## **Nouvelle prise d'eau de Sainte-Foy**

Réponses aux questions et commentaires additionnels  
du 22 et 23 février 2006 du Bureau d'audiences  
publiques sur l'environnement

N/Réf. : 856042-104-EN-0001 0A

**LOCALISATION DES CHARGES POUR LA SISMIQUE DE 2002**

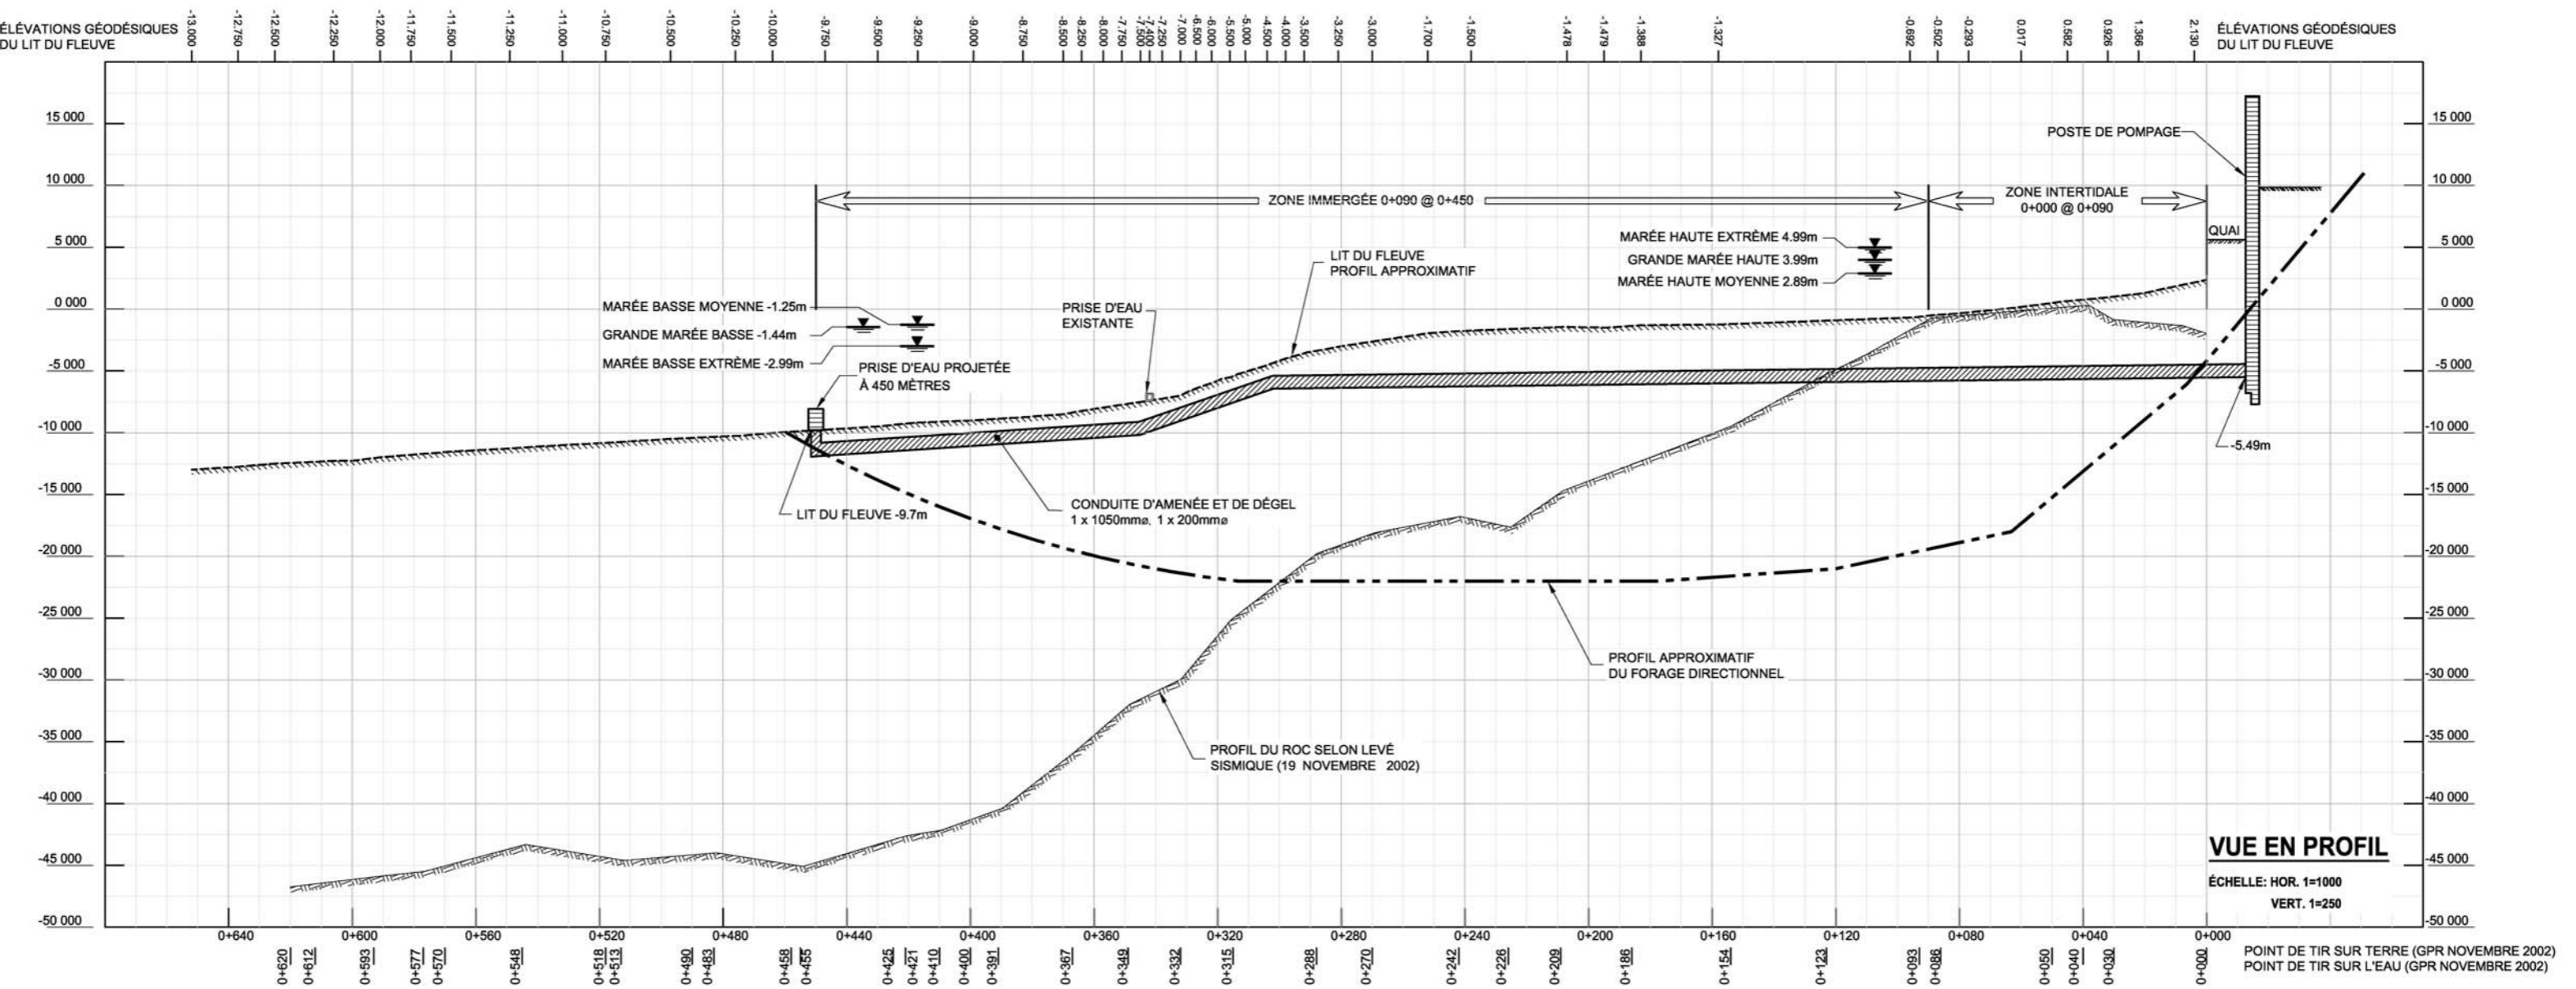
*Le rapport de sismique réfraction de Géophysique GPR international inc. (PR5.1, Annexe F, p. 2) indique que : « La quantité d'explosifs (faible) utilisée à chaque tir était un minimum nécessaire pour obtenir un signal supérieur au bruit ambiant ». Pourriez-vous préciser le nombre de tirs, la quantité d'explosifs utilisée pour chaque tir et, sur une carte, la localisation de chaque tir?*

La firme Géophysique GPR International inc., sous-traitant des Laboratoires d'Expertises de Québec Ltée (LEQ) en 2002, a répondu avec les données qu'elle avait en registre sur le plan présenté à l'annexe 1.

Tir chaînage	Charge kg	Lieu terre/eau
0	0.15	Terre
30	0.075	Terre
40	0.15	Eau
50	0.15	Eau
58	0.15	Eau
86	0.075	Terre
93	0.15	Eau
123	0.15	Eau
154	0.15	Eau
186	0.15	Eau
209	0.15	Eau
226	0.15	Eau
242	0.15	Eau
270	0.15	Eau
288	0.15	Eau
315	0.15	Eau
332	0.15	Eau
349	0.15	Eau
367	0.15	Eau
391	0.15	Eau
400	0.15	Eau
410	0.15	Eau
421	0.15	Eau
425	0.15	Eau
455	0.15	Eau
458	0.15	Eau
483	0.15	Eau
490	0.15	Eau
513	0.15	Eau
518	0.15	Eau
545	0.15	Eau
570	0.75	Eau
577	0.75	Eau
593	0.75	Eau
612	0.75	Eau
620	0.75	Eau
821	0.75	Eau

note: les charge dans l'eau sont à une profondeur d'environ 1.5 m

**REMPLACEMENT DE LA CONDUITE DE DÉGEL DE LA PRISE D'EAU EXISTANTE (QUESTION DU 24 FÉVRIER 2006)**

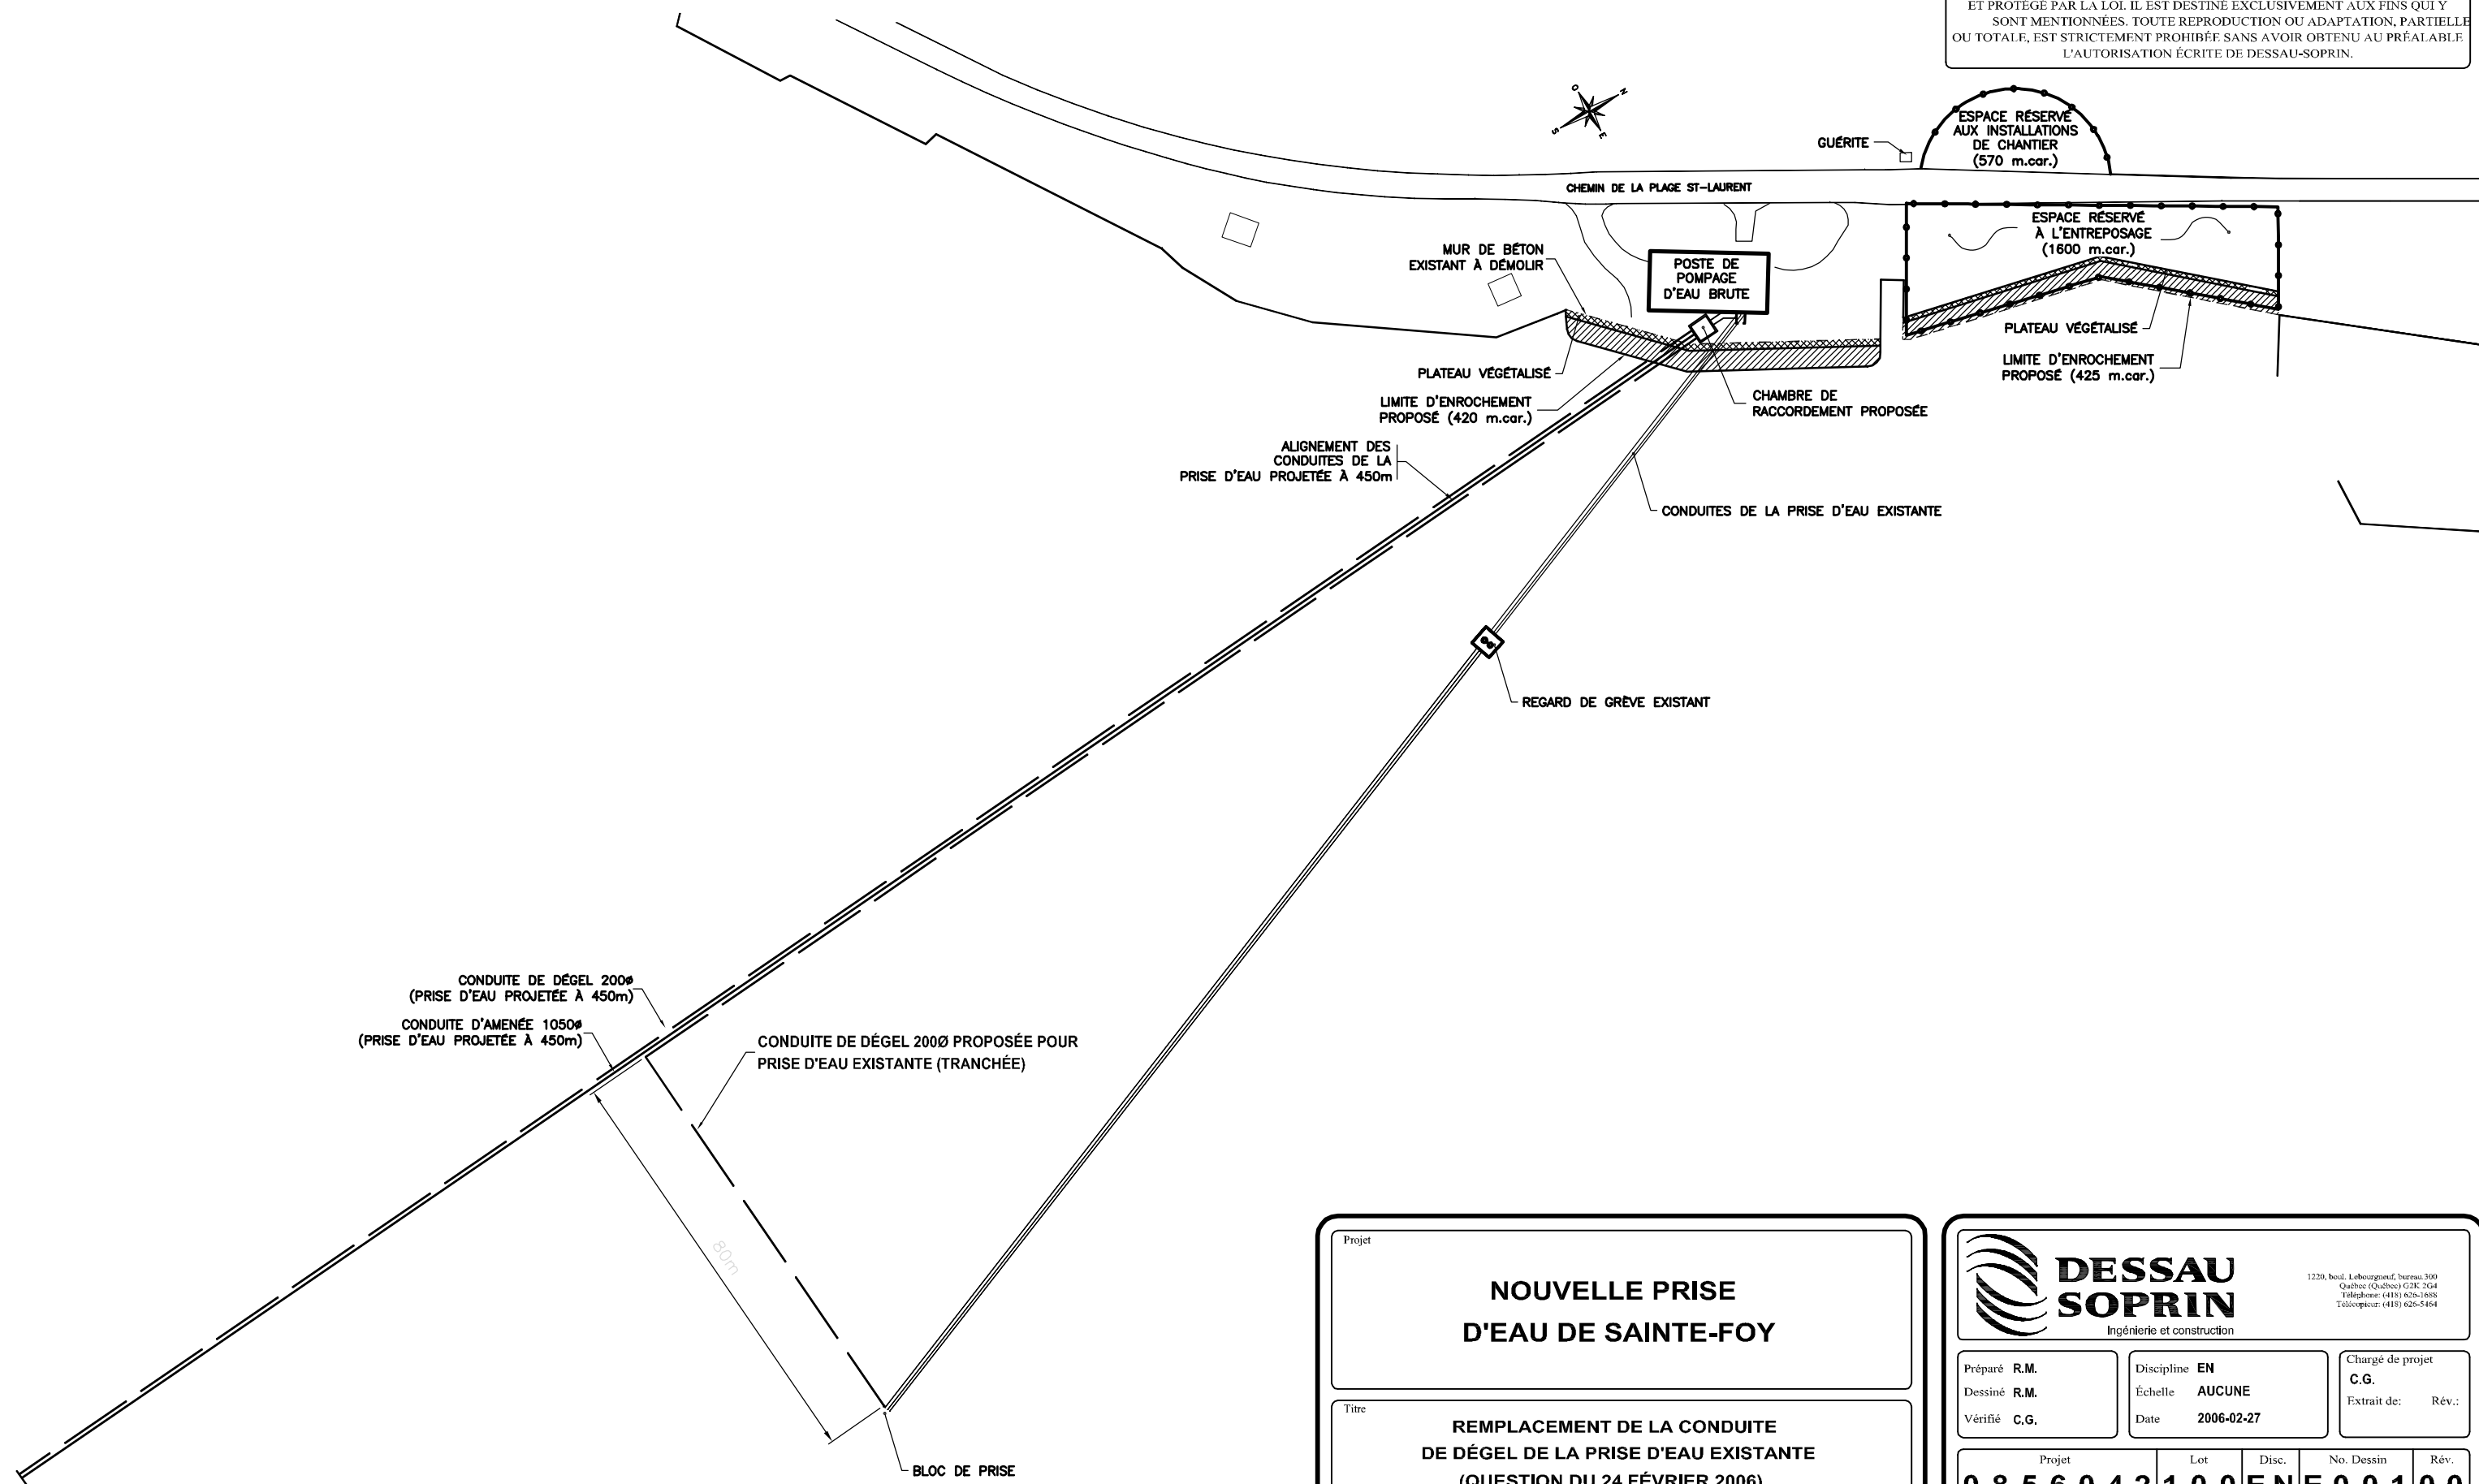
*En référence au projet de la compagnie Alex Couture à Charny et à la lumière des deux échecs du forage directionnel dans ce projet pour passer un émissaire d'eaux usées de 200 mm de diamètre sous le lit du fleuve sur une distance de 250-300 m dans le roc et des dépôts meubles avec blocs, ainsi que sur une courte distance sous la route 132, le projet ayant été complété par la méthode en tranchée dans les deux cas (document déposé DB5 et M. Raymond Juneau, DT3, p. 22), pourriez-vous expliquer pourquoi le forage directionnel serait applicable pour la pose de la conduite de dégel de 200 mm prévue pour la réhabilitation de la prise d'eau existante (phase 2 de l'option C)? Existe-t-il une alternative au forage en cas d'échec?*

Si l'option en tranchée pour la nouvelle prise d'eau est retenue, cette option consiste à installer une deuxième conduite de dégel dans la tranchée de la nouvelle prise d'eau à

construire à 450 m. Cette deuxième conduite serait installée jusqu'à la hauteur de la prise d'eau existante. Lorsque la nouvelle prise d'eau à 450 m sera en opération, la deuxième conduite de dégel sera prolongée jusqu'au site de la prise d'eau existante (annexe 2).
